改善箇所説明図

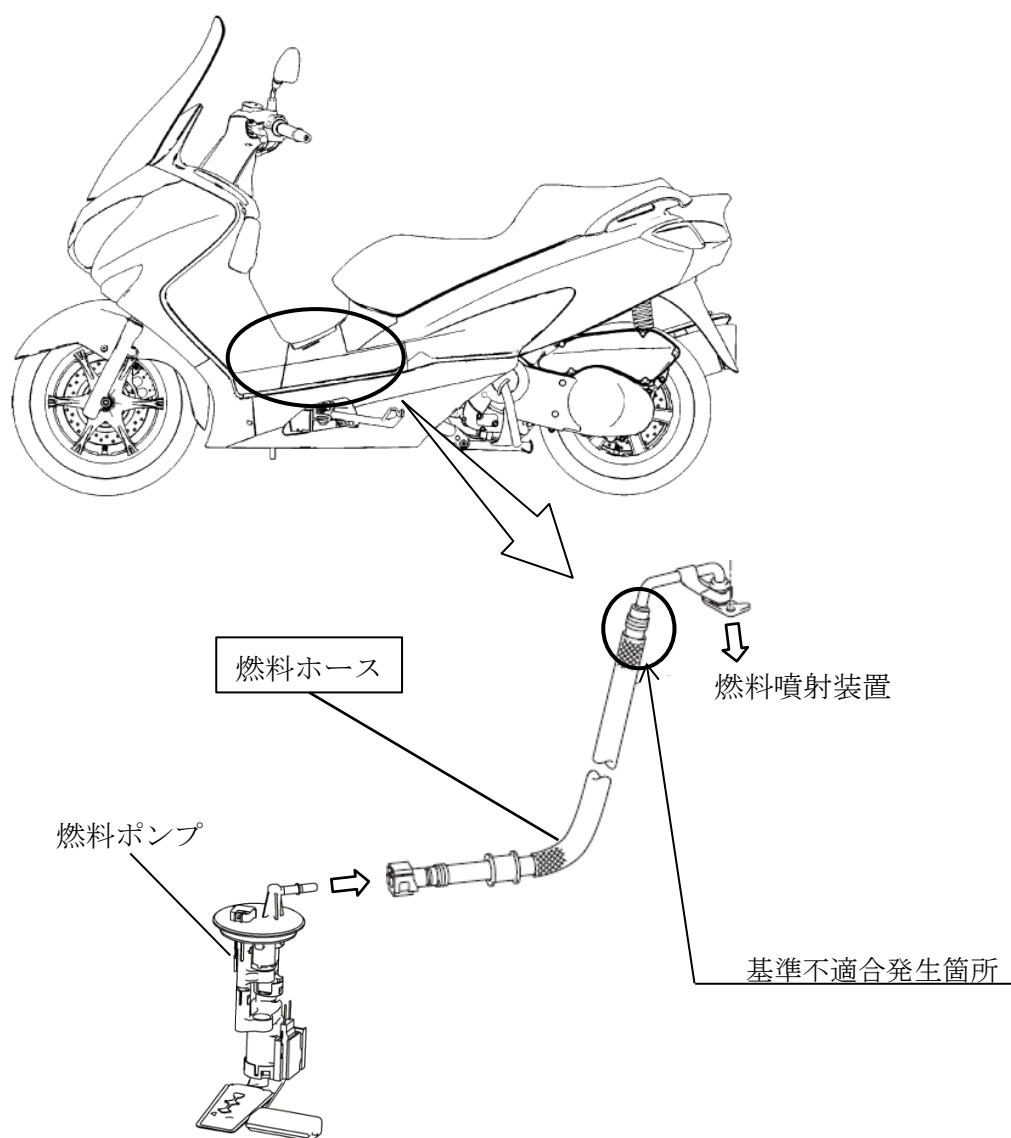
燃料ポンプと燃料噴射装置をつなぐ燃料ホースにおいて、燃料ホースの内径が不適切な状態で製造されたものがある。このため、当該ホース接続部の気密が不十分となり、燃料ポンプによって圧送される燃料が気密不良部から漏れるおそれがある。

全車両、燃料ホースを対策品と交換する。

識別：車わく（車台番号打刻位置付近）に黄色のシールを貼付する。
